Znak postępowania: **IDZ.261.2.16.2023**

Przedmiot zamówienia: **Budowa elektrociepłowni Posada w SPGK Sp. z o.o.**

Informujemy, że w dniach: **04.10.2023 r. ÷ 12.10.2023 r.**

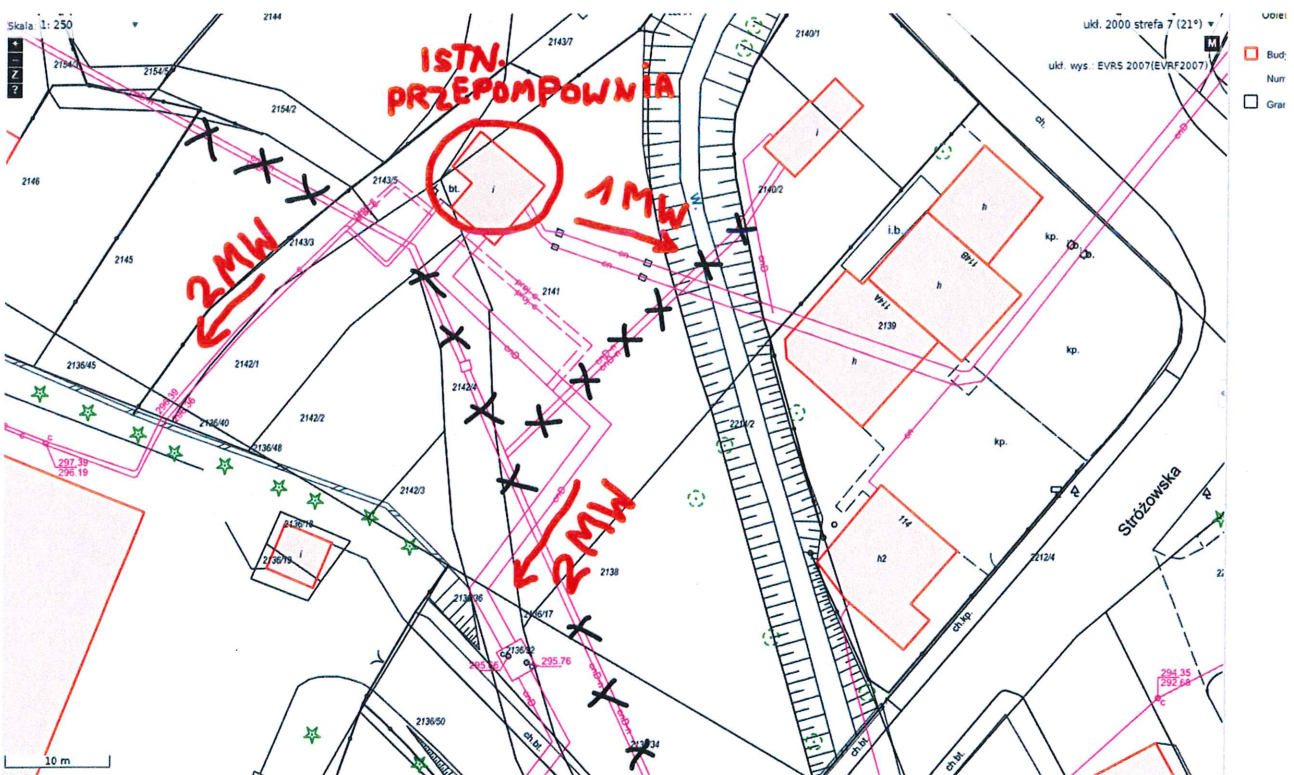
W przypadku gdyby uruchomienie kotłowni zastępczej okazało się konieczne, prosimy o wskazanie dokładnej lokalizacji, gdzie miałyby ona zostać umiejscowiona. Dodatkowo prosimy o wskazanie parametrów dla w/w kotłowni.

Lokalizacja nr 1 - teren inwestycji lub/i działki sąsiednie, jeżeli ich właściciele wyrażą na to zgodę.

Na poniższym rysunku wskazano orientacyjne kierunki i strumienie mocy jakie należy wprowadzić do sieci ciepłych w ramach zastępczego źródła ciepła nr 1.

We wskazanym budynku (kiedyś przepompownia) znajduje się nieczynny układ pompowy z dwoma pompami 100PJM190 o mocy silników 18,5 kW. Zamawiający nie weryfikował, czy układy pompowe są nadal sprawne. Dotychczasowy sposób zasilania odbiorców w ciepło odbywał się z pominięciem układu pompowego przepompowni, ponieważ wytwórca ciepła gwarantował odpowiednie ciśnienie dyspozycyjne w swoim źródle.

Ciśnienie zasilania	0,6 [Mpa]
Ciśnienie dyspozycyjne	0,05 [MPa]
Przepływ (przepływ stały, regulacja jakościowa)	~ 60 m ³ /h
Maksymalna temperatura zasilania w warunkach obliczeniowych	~ 115 °C
Maksymalna łączna moc cieplna u Odbiorców w warunkach obliczeniowych	~ 5 MW
